PPiZP.271.1.14.2020

*Dotyczy postępowania o udzielenie zamówienia publicznego prowadzonego w trybie przetargu nieograniczonego pn: **Rozbudowa dróg gminnych: nr 232044G ul. Strzelecka, nr 232035G ul. Południowej, nr 232013G ul. Pomorskiej wraz z budową kanalizacji deszczowej oraz budową oświetlenia drogowego w m. Czarne - dofinansowanej w ramach Funduszu Dróg Samorządowych.***

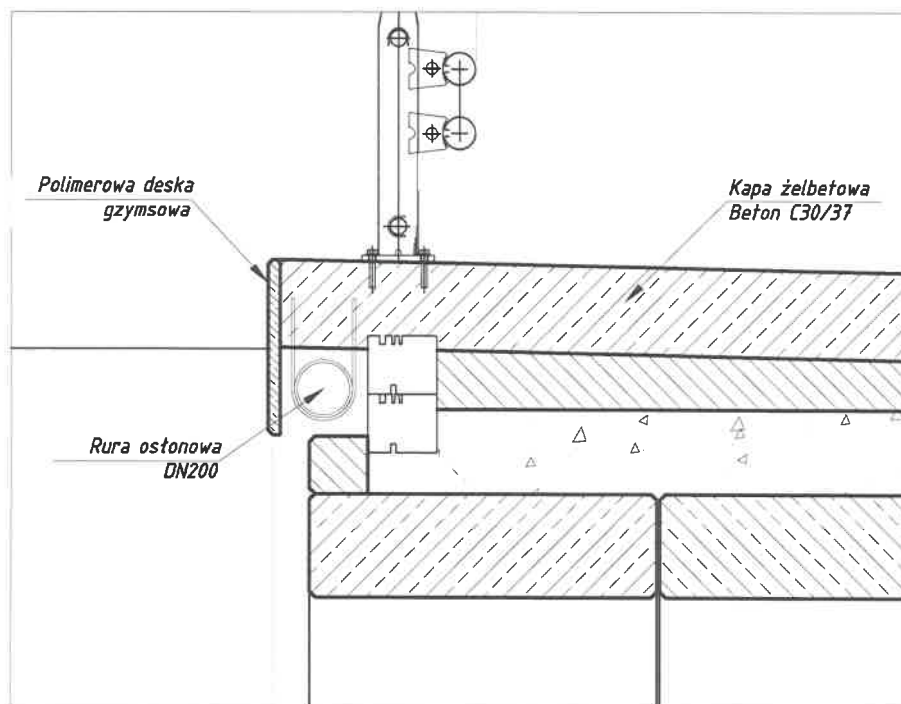
Prosimy o podanie sposobu podwieszenia wodociągu do konstrukcji projektowanego mostu.

W dokumentacji branży mostowej brak informacji o wodociągu, który ma zostać podwieszony do konstrukcji mostu. Brak również szczegółów na rysunkach, brak lokalizacji wodociągu w stosunku do konstrukcji mostu. Zwracamy się z prośbą o przedstawienie rysunków ze szczegółami.

Podwieszenie wodociągu należy wykonać zgodnie z załączonym załącznikiem graficznym.

Podwieszenie wodociągu należy wykonać zgodnie z załączonym załącznikiem graficznym.

Przejście wodociągu przez obiekt wykonać w stalowej rurze osłonowej DN200 zabezpieczonej antykorozyjnie. Haki montażowe wykonać ze stali nierdzewnej z pręta o średnicy 8 mm w rozstawie co 1,0 m. Montaż haków i rury wykonać przed betonowaniem kapy chodnikowej.
